# Nota van Beantwoording

## Voorontwerp Verlengde Velostrada

### Schakel 2

Toelichting inspraakprocedure

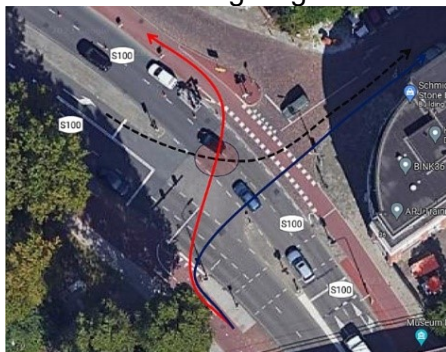
Het fietspad Binckhorstlaan vanaf Bink36 tot de ingang van de tunnel zou twee richtingen moeten worden. Dan hoeft je niet meer twee keer over te steken als je bijvoorbeeld naar de Mercuriusweg moet.

In het kader van de aanleg van de tram langs de Binckhorstlaan wordt gekeken naar de inpassing van een tweerichtingsfietspad op het deel tussen Bink36 en Mercuriusweg.

Afbeelding: aansluiting op het spoorviaduct

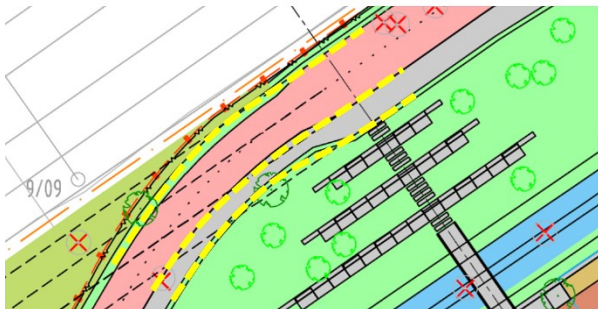
In het ontwerp is een helling opgenomen tussen de 4,3 en 5 %. Dit hellingspercentage wordt steiler dan gewenst (ca 4%) genoemd. Volgens de richtlijn van de CROW is de streefwaarde onder normale omstandigheden (gewenst) geen 4% maar minder dan 2%. Door het te overwinnen hoogteverschil bij de spoorlijn (5,60m), de bestaande hoogte bij de A12 (4,60m) en de bestaande hellinglengten is het niet mogelijk om hier minder steile hellingen te realiseren. Wanneer duidelijk is waar precies het HOV-tracé komt te lopen moet bezien worden of de helling nog iets verlengd kan worden (en dus minder steil), aangezien vooralsnog is uitgegaan van de hiervoor meest ongunstige ligging van het HOV-tracé. Wel betekent dit o.i. dat de eerste gelegenheid aangegrepen moet worden om de ongelijkvloerse kruising van de Binckhorstlaan te realiseren. Dit is de zgn. Schakel 3 van de Velostrada. In het besluit tot vrijgave van de inspraak over Schakel 2 wordt daarover gesteld: "Op langere termijn, na realisatie van de nieuwe HOV-lijn langs de Binckhorstlaan wordt schakel 3 uitgewerkt, een ongelijkvloerse kruising van de HOV-baan en de Binckhorstlaan."

Hier zijn wij het niet mee eens. Voor de HOV-baan zal een nieuwe onderdoorgang onder het spoor moeten worden gerealiseerd, en het is dus wenselijk, en ook efficiënter, om *tegelijktijd* het fietsviaduct over die baan en de Binckhorstlaan te realiseren, en dat niet pas *na* de realisatie van HOV-lijn uit te gaan werken.

Het fietspad op de helling is smaller dan dat op het te realiseren viaduct. De overgang daarvan is o.i. niet erg logisch vormgegeven. Dat zou in het ontwerpproces vloeiender gemaakt moeten worden, zoals bijvoorbeeld volgens de gele stippellijn op bijgaande schets.

Dit hellingspercentage is steiler dan gewenst, maar voor nu het meest haalbaar. Leidend zijn de richtlijnen uit het Handboek Openbare Ruimte van de gemeente Den Haag met een maximum van 4%. De streefwaarden van het CROW worden, waar mogelijk, toegepast.

Echter in een binnenstedelijk ontbreekt daar vaak de ruimte voor. De beschikbare lengte van de helling tussen het bestaande spoor Den Haag Centraal – Utrecht en de Binckhorstlaan is beperkt. Daarnaast is er hoogte nodig om het spoor te kunnen kruisen. Verder is er rekening gehouden met de benodigde ruimte voor de inpassing van het te ontwikkelen tram-tracé en is er ruimte gereserveerd voor de inpassing van schakel 3 van de Verlengde Velostrada. Vanwege veiligheidsaspecten is het wenselijk om minimaal 20 meter voor een kruising, een vlak stuk in het tracé te hebben.

Daarbij maakt de Velostrada gebruik van de bestaande helling van de Von Geusastraat naar het viaduct over de A12. Deze helling is ook 4.2%.

Het streven van de gemeente is ook om schakel 3 in samenhang met het tram-tracé uit te werken. Schakel 3 kan op z'n vroegst gelijktijdig met het tram-tracé gerealiseerd en in gebruik genomen worden.

In de vervolguiterwerking van het ontwerp zal het verloop van het fietspad ter plaatse van de aansluiting op de helling nader worden bezien en zoveel als mogelijk verder geoptimaliseerd worden.
